「小規模建築物基礎設計指針」(第2版,2025年12月刊行)質問と回答

整理番号2-01から2-08まで:2026年7月20日更新

整理番号1-01から1-86まで:2026年6月1日更新

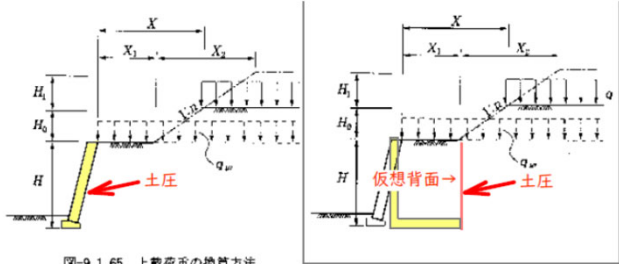
1-54	6章	杭状改良体と基礎梁は鉄筋で接合しないため、水平加力時にも基礎梁に杭体からの曲げ戻し応力は発生しないと考えています。但し、摩擦により上部架構の水平力は地盤に伝わると考えていることに矛盾はあるのでしょうか(評価機関から曲げ戻しの考慮を言われることがあるため)。	P169に記載の通り、直上の基礎との回転剛性は工学上無視することができると考えます。
